# RENESAS TECHNICAL UPDATE

製品分類	MPU & MCU	発行番号	TN-RX*-A113A/J	Rev.	第1版
題名	RX110グループフラッシュメモリに関するユーザーズマニュアルの誤記訂正		情報分類	技術情報	
適用製品	RX110グループ	対象ロット等	関連資料	RX110グループ ユーザーズマニュアルハードウェア編 Rev.1.00 (R01UH0421JJ0100) RX110グループ 製品仕様の変更について (TN-RX*-A112A/J)	
		全ロット

RX110グループユーザーズマニュアルハードウェア編 Rev.1.00の「31. フラッシュメモリ」章において誤記がありましたので、以下のとおり訂正いたします。

図 31.xx ソフトウェアコマンド強制停止の実行フロー

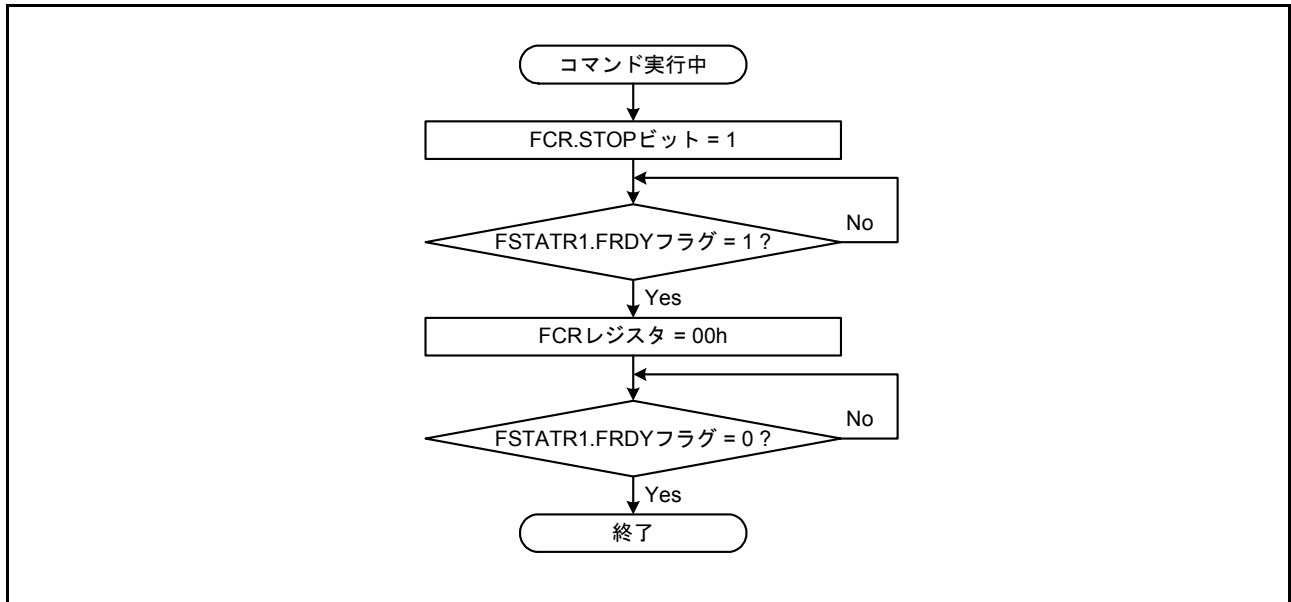
また、追加した「31.6.4.6 ソフトウェアコマンドの強制停止」に下記の本文とフロー図を追加いたします。

ブランクチェックコマンド、ブロックイレーズコマンドを強制的に停止させるには図31.xxに従って実施してください。

強制停止を実行すると、FEAMH/FEAML レジスタに中断した時点のアドレスが格納されます。ブランクチェックの場合は、FEAMH/FEAML レジスタの値を FSARH/FSARL レジスタにコピーすることで、中断した処理を続きから再開させることができます。

図31.18 ビットレート自動調整時の送受信データ

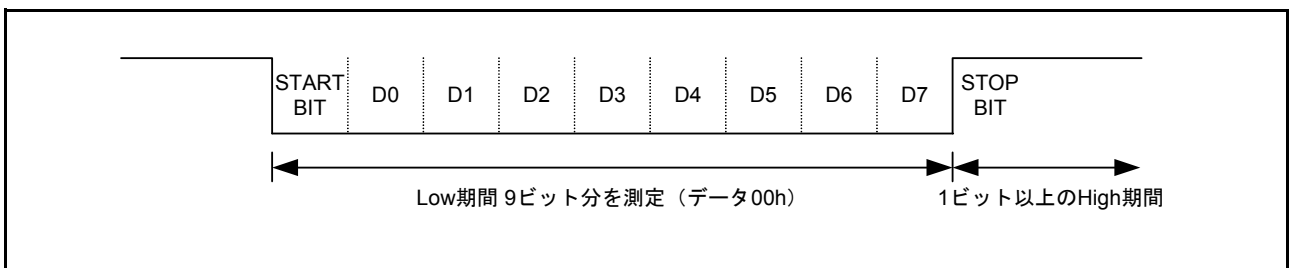
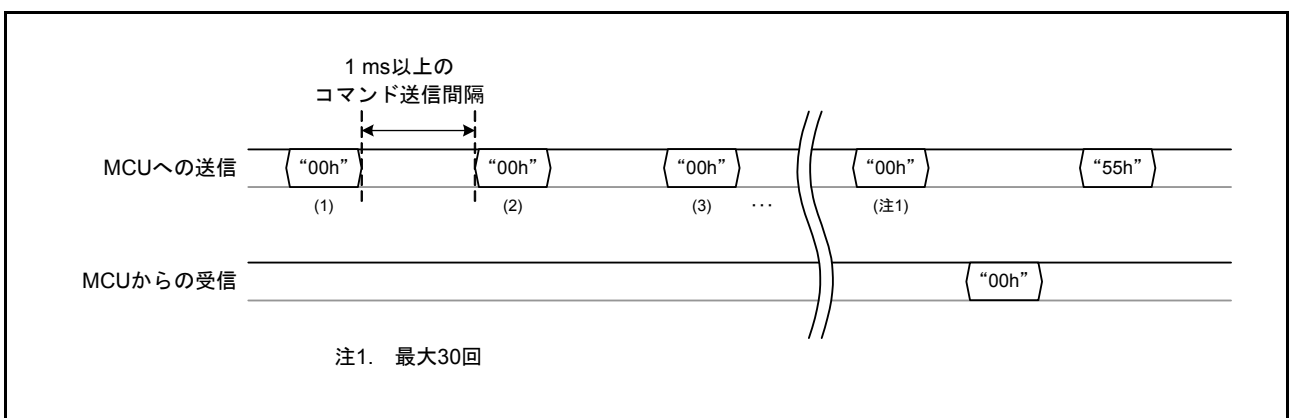
「31.9.10.1 ビットレート自動調整の制御手順」の図31.18を以下のとおり訂正いたします。

図31.20 問い合わせコマンドの制御手順

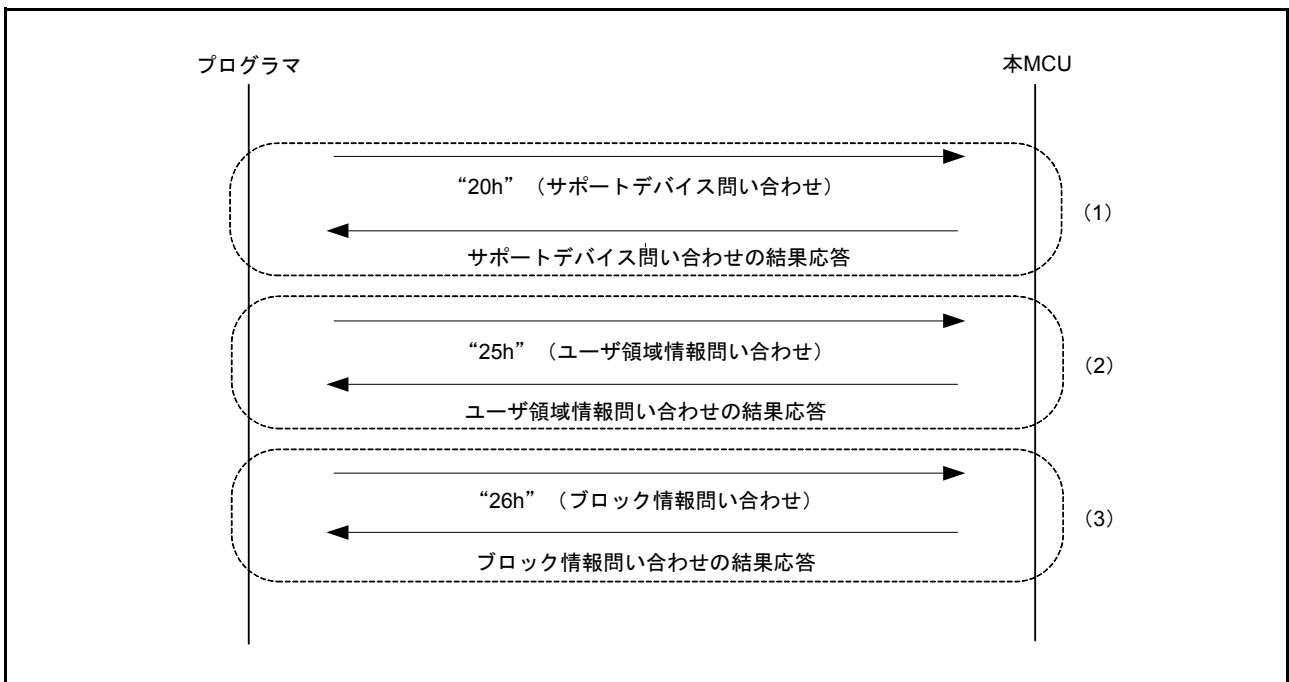
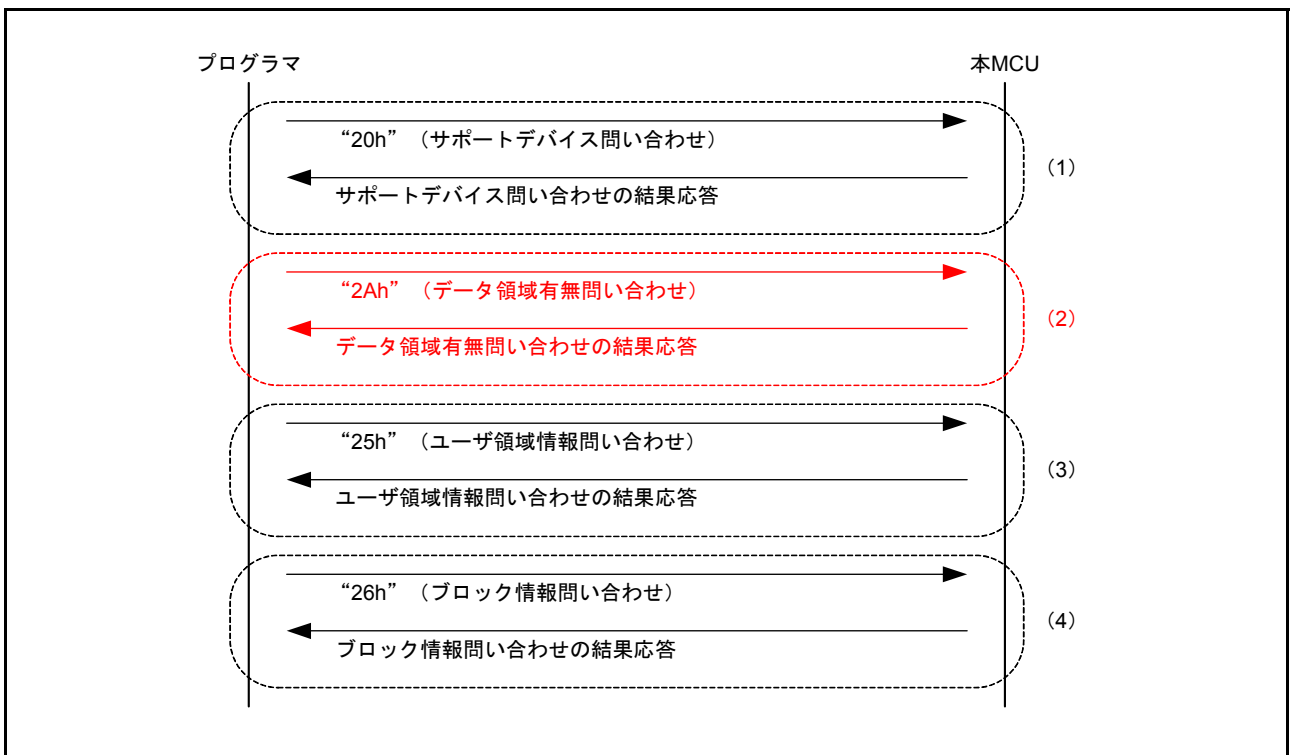
「31.9.10.2 本MCUの情報を取得する制御手順」の手順を以下のとおり訂正いたします。

- (1) 接続するデバイスがどのデバイスなのかを確認するため、サポートデバイス問い合わせコマンド (20h) を送信します。本MCUはデバイスコードとシリーズ名を応答します。
- (2) ユーザ領域の先頭アドレスと最終アドレスを確認するため、ユーザ領域情報問い合わせコマンド (25h) を送信します。本MCUはユーザ領域の先頭アドレスと最終アドレスを応答します。
- (3) ブロックの構成を確認するため、ブロック情報問い合わせコマンド (26h) を送信します。本MCUはユーザ領域の先頭アドレス、1ブロックのブロックサイズ、ブロック数を応答します

- (1) 接続するデバイスがどのデバイスなのかを確認するため、サポートデバイス問い合わせコマンド (20h) を送信します。本MCUはデバイスコードとシリーズ名を応答します。
- (2) データ領域の有無とエリアプロテクション機能の有無を確認するため、データ領域有無問い合わせコマンド (2Ah) を送信します。本MCUはデータ領域の有無とエリアプロテクション機能の有無を応答します。
- (3) ユーザ領域の先頭アドレスと最終アドレスを確認するため、ユーザ領域情報問い合わせコマンド (25h) を送信します。本MCUはユーザ領域の先頭アドレスと最終アドレスを応答します。
- (4) ブロックの構成を確認するため、ブロック情報問い合わせコマンド (26h) を送信します。本MCUはユーザ領域の先頭アドレス、1ブロックのブロックサイズ、ブロック数を応答します

図31.21 デバイス指定、ビットレート変更の制御手順

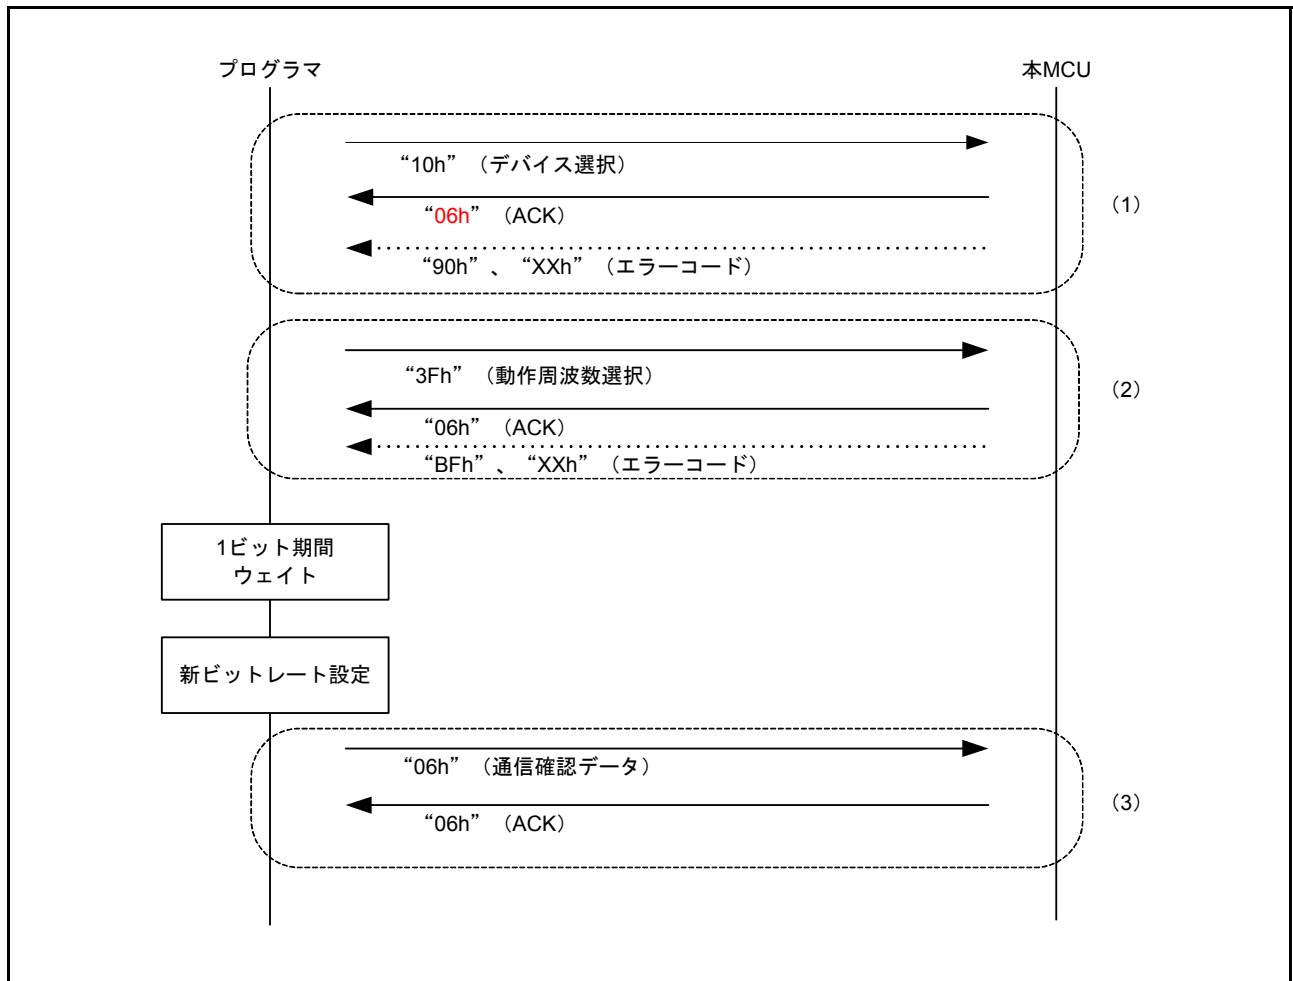
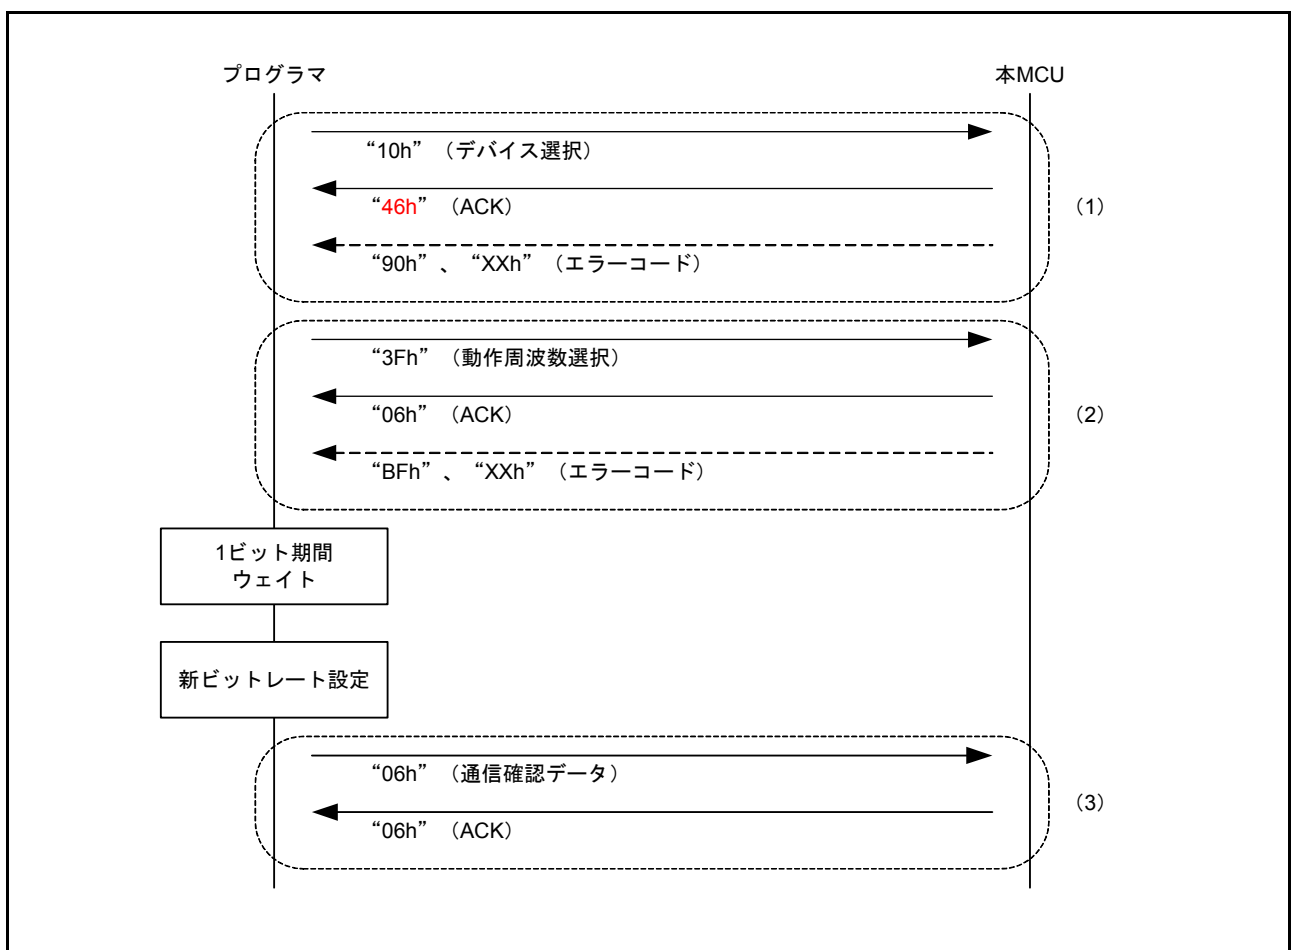
「31.9.10.3 デバイス設定、ビットレート変更の制御手順」の手順を以下のとおり訂正いたします。

- (1) プログラマと接続するデバイスとプログラムするデータのエンディアンを指定するため、デバイス選択コマンド (10h) を送信します。プログラムデータがリトルエンディアンの場合、サポートデバイス問い合わせで応答された“デバイスコード (リトルエンディアン)”を指定します。プログラムデータがビッグエンディアンの場合、サポートデバイス問い合わせで応答された“デバイスコード (ビッグエンディアン)”を指定します。本MCUは正常にデバイスが指定されるとレスポンス (06h) を応答します。正常に受信できなかった場合には、エラーレスポンス (90h) を応答します。
- (2) 通信ビットレートを変更するため、動作周波数選択コマンド (3Fh) を送信します。本MCUは正常に通信ビットレートが指定されるとレスポンス (06h) を応答します。ビットレート変更ができない場合や、正常に受信できなかった場合には、エラーレスポンス (BFh) を応答します。
- (3) 本MCUはレスポンス (06h) を受信すると、動作周波数選択コマンド送信時のビットレートで1ビット期間ウェイトし、プログラマのビットレートを変更後のビットレートに設定します。その後、変更後のビットレートで通信確認データ (06h) を送信します。本MCUは正常にコマンドを受信すると通信確認データのレスポンス (06h) を応答します。

- (1) プログラマと接続するデバイスとプログラムするデータのエンディアンを指定するため、デバイス選択コマンド (10h) を送信します。プログラムデータがリトルエンディアンの場合、サポートデバイス問い合わせで応答された“デバイスコード (リトルエンディアン)”を指定します。プログラムデータがビッグエンディアンの場合、サポートデバイス問い合わせで応答された“デバイスコード (ビッグエンディアン)”を指定します。本MCUは正常にデバイスが指定されるとレスポンス (46h) を応答します。正常に受信できなかった場合には、エラーレスポンス (90h) を応答します。
- (2) 通信ビットレートを変更するため、動作周波数選択コマンド (3Fh) を送信します。本MCUは正常に通信ビットレートが指定されるとレスポンス (06h) を応答します。ビットレート変更ができない場合や、正常に受信できなかった場合には、エラーレスポンス (BFh) を応答します。
- (3) プログラマはレスポンス (06h) を受信すると、動作周波数選択コマンド送信時のビットレートで1ビット期間ウェイトし、プログラマのビットレートを変更後のビットレートに設定します。その後、変更後のビットレートで通信確認データ (06h) を送信します。本MCUは正常にコマンドを受信すると通信確認データのレスポンス (06h) を応答します。

図 31.24 イレーズレディ処理のコマンド制御手順

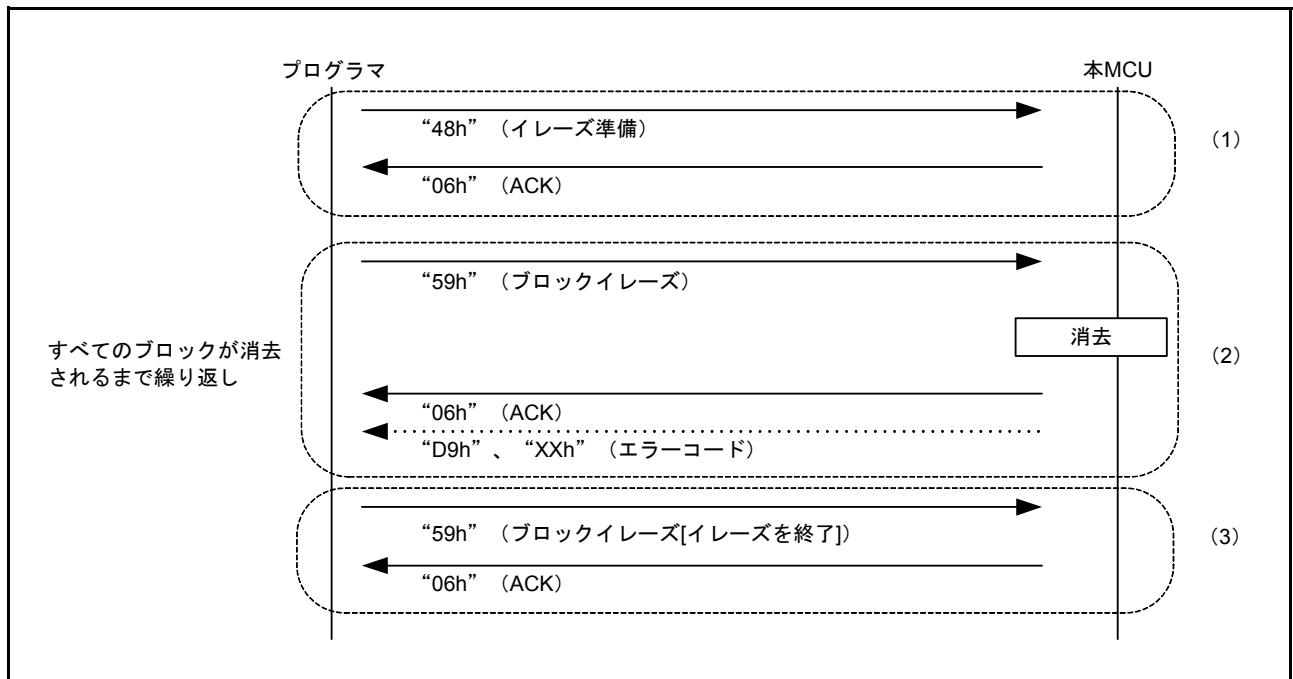
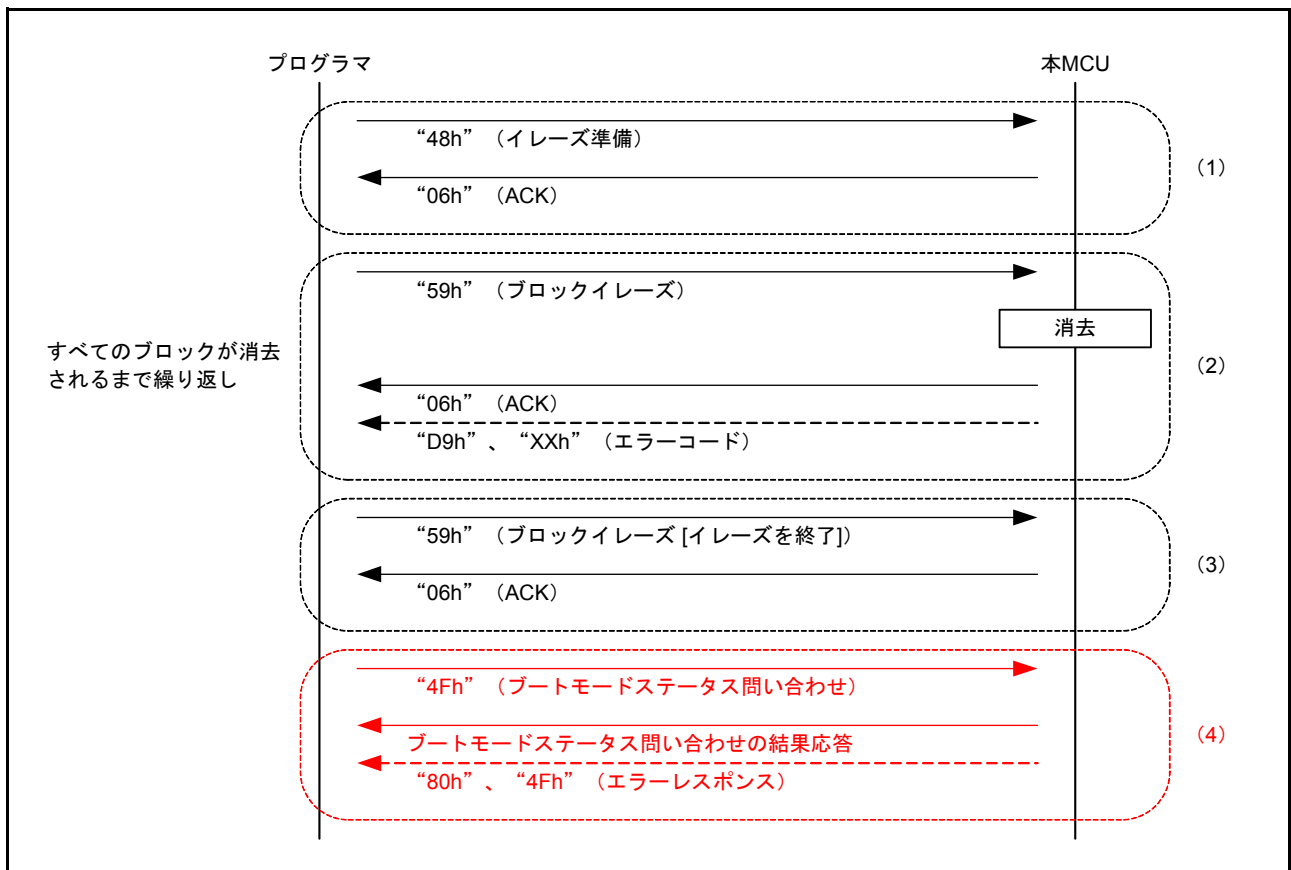
「31.9.10.6 イレーズレディ処理」の手順を以下のとおり訂正いたします。

- (1) 本MCUをイレーズ待ちにするため、イレーズ準備コマンド (48h) を送信します。本MCUはイレーズ待ちとなっており、レスポンス (06h) を応答します。
- (2) 本MCUのブロックをイレーズするため、ブロックイレーズコマンド (59h) を送信します。本MCUは正常にブロックが消去されるとレスポンス (06h) を応答します。正常に受信できなかった場合には、エラーレスポンス (D9h) を応答します。  
 全ブロック数分のブロックイレーズのコマンドを送信するまでブロックイレーズコマンドの送信を繰り返してください。全ブロック数とは、事前にブロック情報問い合わせコマンドで取得したユーザ領域ブロック数とデータ領域ブロック数を加算したブロック数です。途中で終了させると、次のプログラム/イレーズステータスで正しいコマンドを送信しても、コマンドエラーとなる場合があります。
- (3) 本MCUをプログラム/イレーズステータスへ遷移させるため、イレーズを終了するブロックイレーズコマンド (59h 04h FFh FFh FFh A7h) を送信します。本MCUはプログラム/イレーズステータスに遷移し、レスポンス (06h) を応答します。

- (1) 本MCUをイレーズ待ちにするため、イレーズ準備コマンド (48h) を送信します。本MCUはイレーズ待ちとなっており、レスポンス (06h) を応答します。
- (2) 本MCUのブロックをイレーズするため、ブロックイレーズコマンド (59h) を送信します。本MCUは正常にブロックが消去されるとレスポンス (06h) を応答します。正常に受信できなかった場合には、エラーレスポンス (D9h) を応答します。  
全ブロック数分のブロックイレーズのコマンドを送信するまでブロックイレーズコマンドの送信を繰り返してください。全ブロック数とは、事前にブロック情報問い合わせコマンドで取得したユーザ領域ブロック数です。途中で終了させると、次のプログラム/イレーズステートで正しいコマンドを送信しても、コマンドエラーとなる場合があります。
- (3) イレーズを終了するブロックイレーズコマンド (59h 04h FFh FFh FFh A7h) を送信します。本MCUは、レスポンス (06h) を応答します。
- (4) イレーズレディが終了したことを確認するため、ブートモードステータス問い合わせコマンド (4Fh) を送信します。本MCUは、イレーズレディが終了している場合、ブートモードステータス問い合わせの結果を応答し、イレーズレディが終了していない場合、エラーレスポンス (80h 4Fh) を送信します。エラーレスポンスを受信したら、本MCUをブートモードで再起動し、「31.9.10.1 ビットレート自動調整の制御手順」からやり直してください。

図31.29 セルフプログラミングの概念

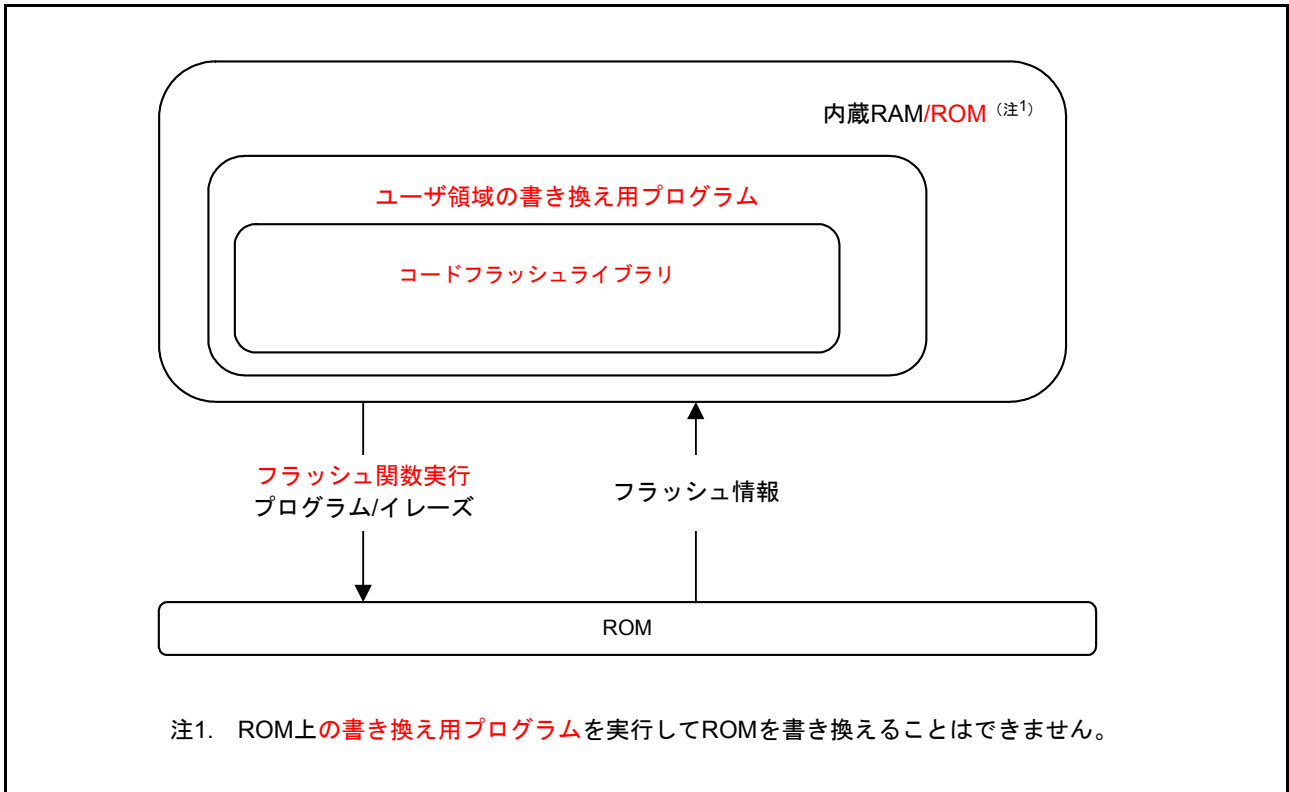
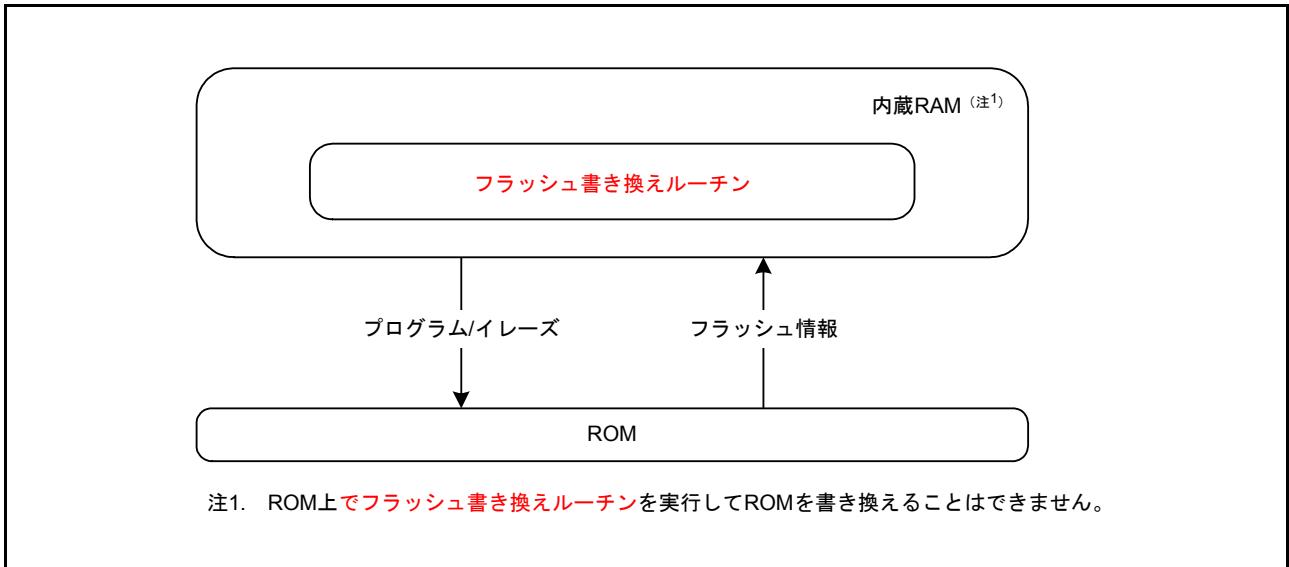
「31.10 セルフプログラミングでの書き換え」の「31.10.1 概要」本文、および図31.29を以下のとおり訂正いたします。

本MCUは、ユーザプログラム自身によるフラッシュメモリの書き換えをサポートします。ルネサスエレクトロニクスが提供するコードフラッシュライブラリをユーザのプログラムで使用することにより、ROMを書き換えることができます。

本MCUは、ユーザプログラム自身によるフラッシュメモリの書き換えをサポートします。ユーザプログラム内にフラッシュ書き換えルーチンを用意することにより、ROMを書き換えることができます。
